Naše zn. 15373/2025-SŽ-SSZ-OVZ

„Rekonstrukce výpravní budovy v žst. Cheb“

Vysvětlení, změny a doplnění zadávací dokumentace č. 2

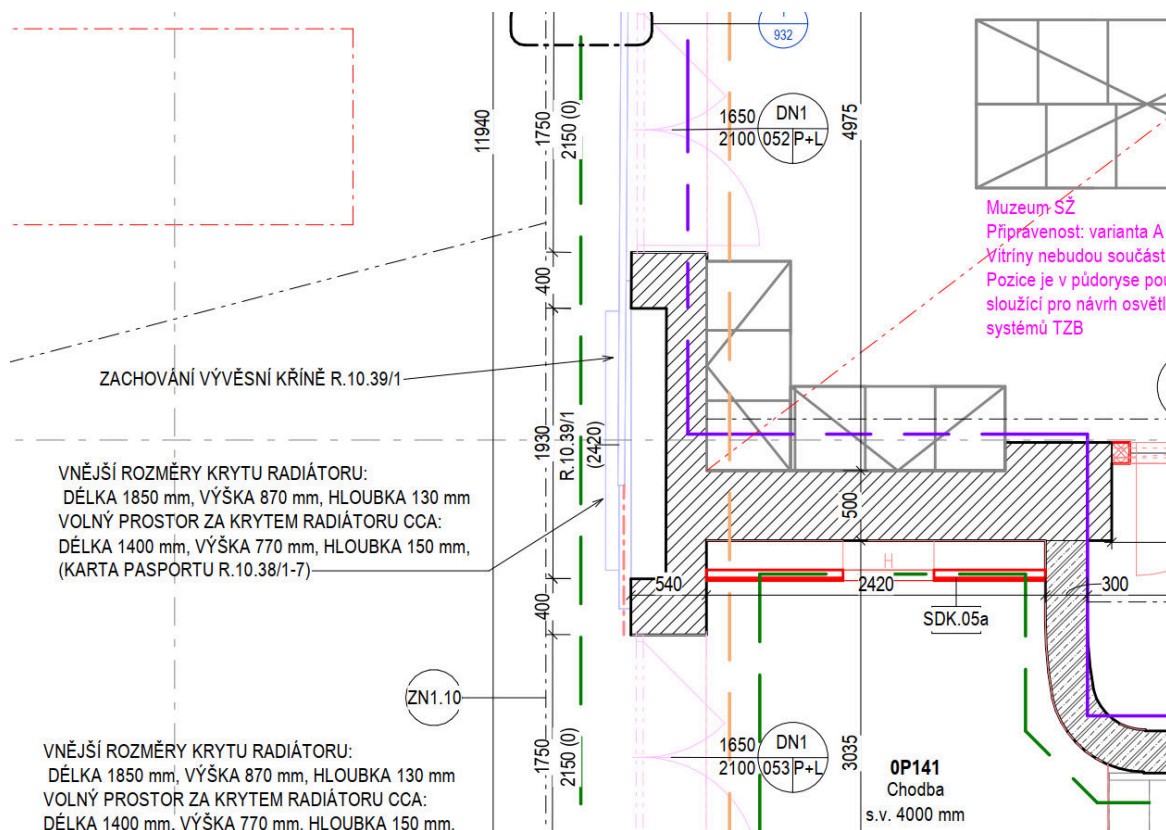
Chybí přesná definice – výpis, co vše budeme muset zachovat – stropy/podhledy v hlavní hale, skleněné mozaiky, a další skleněné prvky/vlnité stěny v hale, velká skleněná vitráž? Dále chybí přesná definice, jaké prvky jsou pod památkovou ochranou. Dále ve výkazu výměr chybí případné ochranné zajištění památkově chráněných prvků a skleněných výplní.

Žádáme Zadavatele o jasný přehled s výpisem prvků.

Odpověď na dotaz č. 3:

Ochrana prvků je v soupisu prací v SO 01-71-01.01-ASŘ, pořadová čísla položek 55 a 56:

Zachování prvků je popsáno v PDPS v níže uvedených částech:

a) v půdorysech a legendách – v PDPS v části D.2.1

pro názornost uvádíme výstřižek z výkresu
